第 7 章 施設・設備概略設計

7.2.5 路線計画ガイドライン・デザイン

図 7-9 Ringas 迂回路

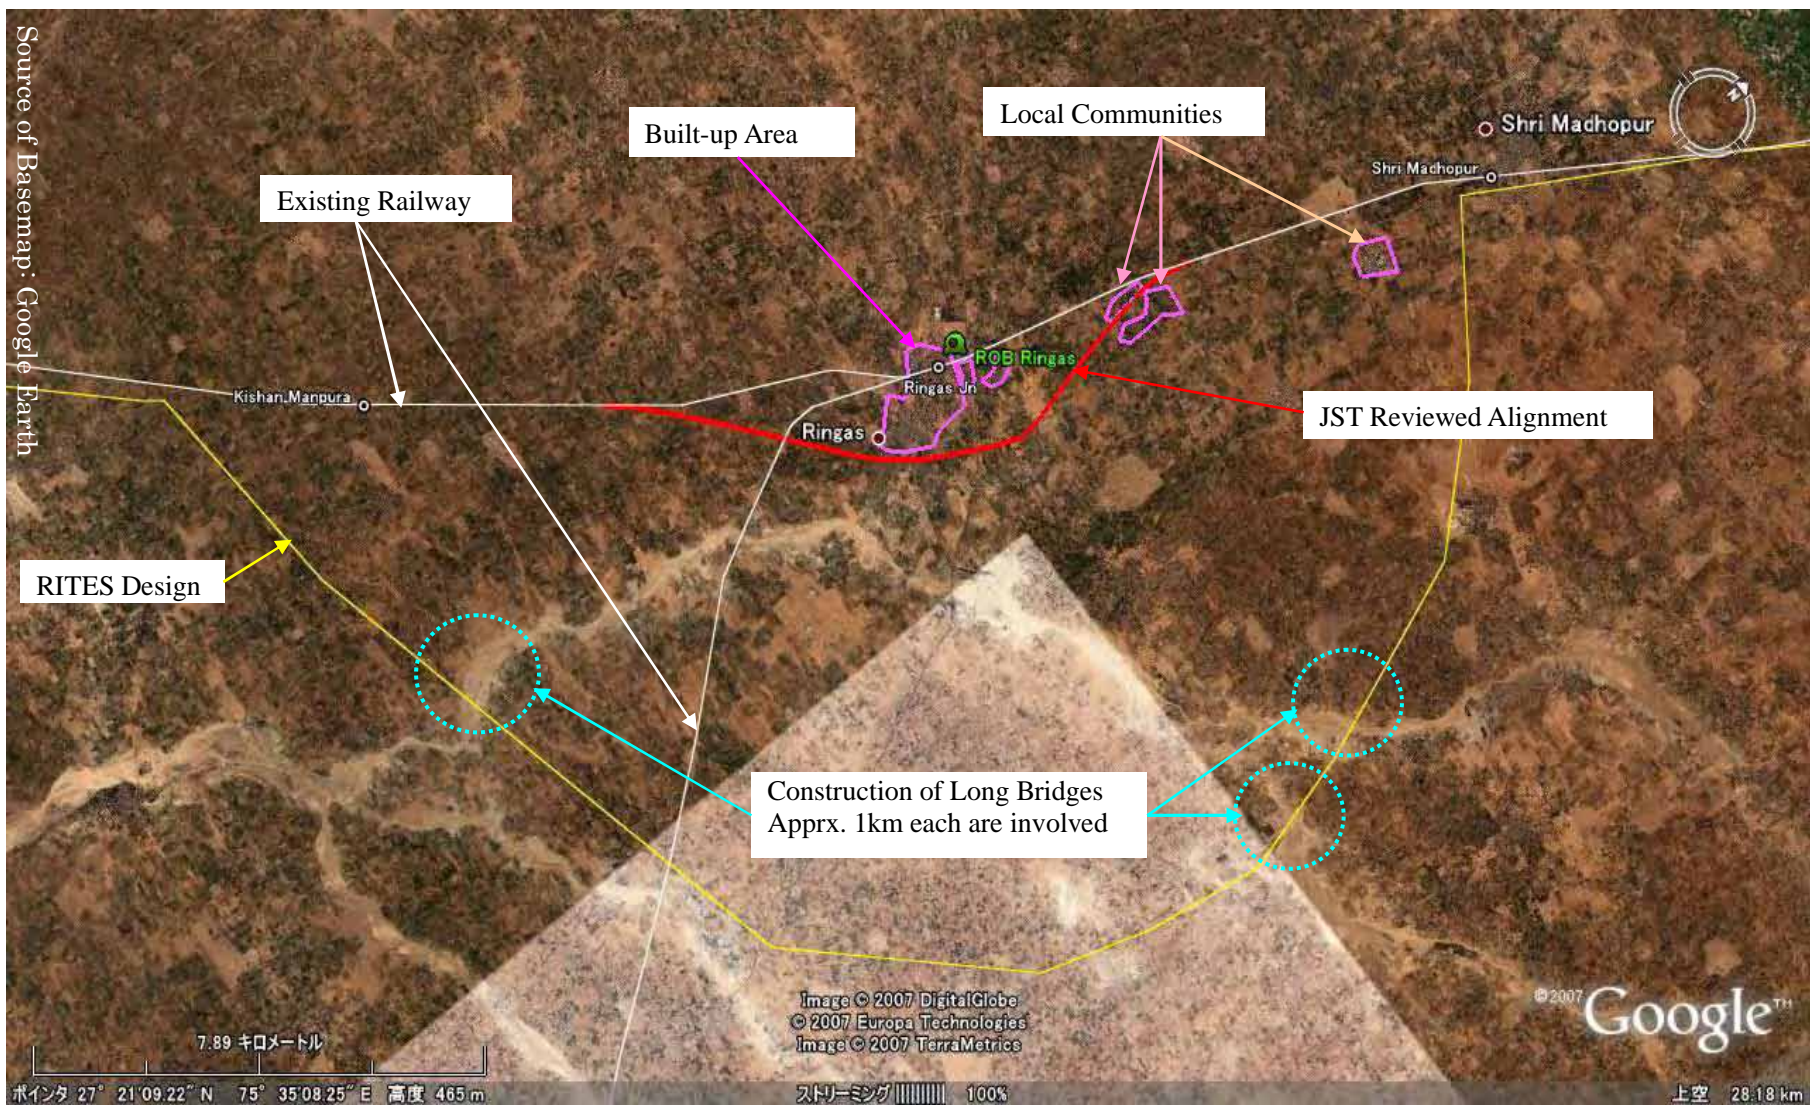
RITES 提案の迂回ルートでは、雨季に河川と化す Wadi (Dry Valley)を 3 箇所横断しており、そのために必要な橋梁総延長は 3 km 超となる。この建設費を考慮した場合、既存の ROB 架替えに困難が生じて、既存線腹付案のほうがリーズナブルである。但し並行の場合は Existing Railway の支線を越す Flyover が、隣接する Existing ROB をも一気に越す必要があり 20m 以上の盛土高架となってしまうので、調査団案として Short Detour を提案する。(RITES 案は、調査団の Hand Tracing の誤りなど、何らかの原因で本来の案とは違った形になってしまった可能性が高い) 迂回路線延長は約 11.4 km で、この区間の既存線延長は約 10.4 km、RITES Route では約 36.7 km である。

図 7-10 Rewari Alignment

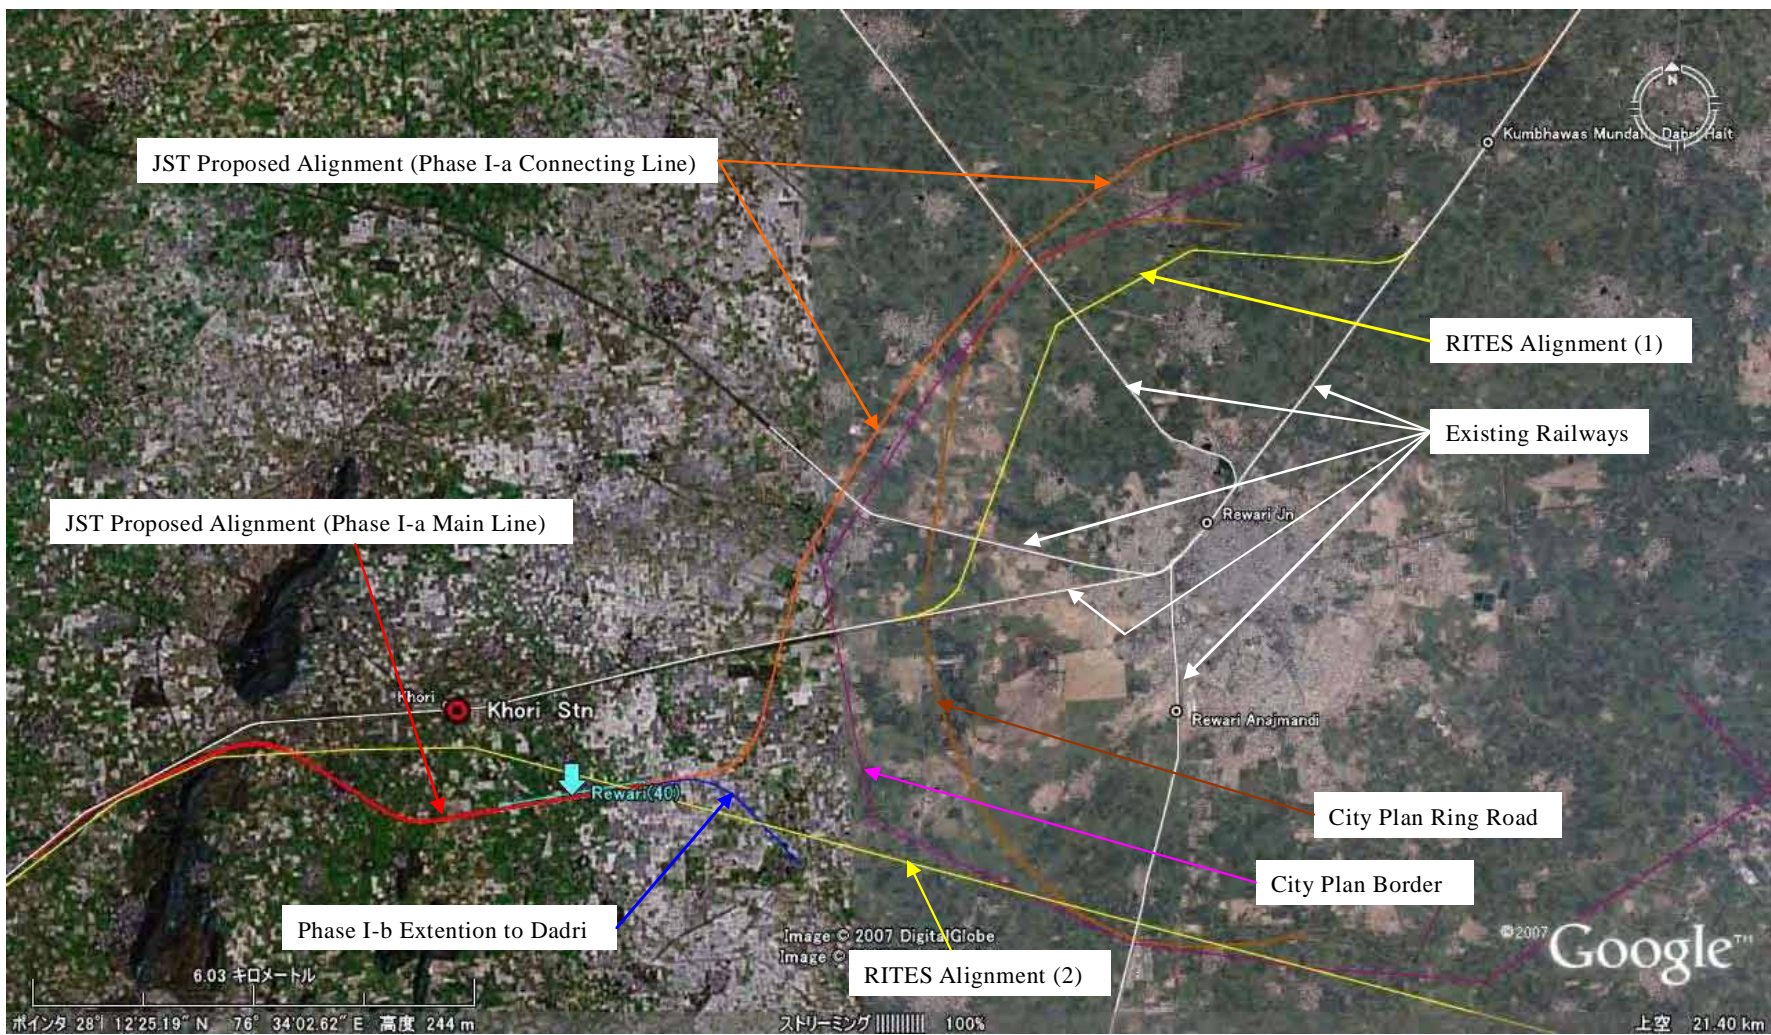
DFC の路線計画では、Rewari から Dadri を結ぶ新線を建設し、Dadri で Eastern Corridor と連絡させる構想となっているが、技術的困難さのために詳細な調査が必要とされる事から、当該区間は Phase I-a から外されている。

一方、Delhi 都市圏へのコンテナ輸送は DFC プロジェクトの重要部分であるため、Rewari から Gurgaon 方面への輸送路は確保しておく必要がある。このため DFC の Rewari Junction Station から、都市計画区域を避けて西北縁を環状に通る既存線に結ぶ連絡線を設け、輸送経路の確保を図る。Rewari Junction Station は Phase I-a のターミナルステーションとして建設されるが、この連絡線も Phase I-a の範囲に含まれる。連絡線は既存線を 3 箇所 Flyover し、Hisar 方面に至る既存線および Gurgaon 方面に至る既存線に結ぶ。
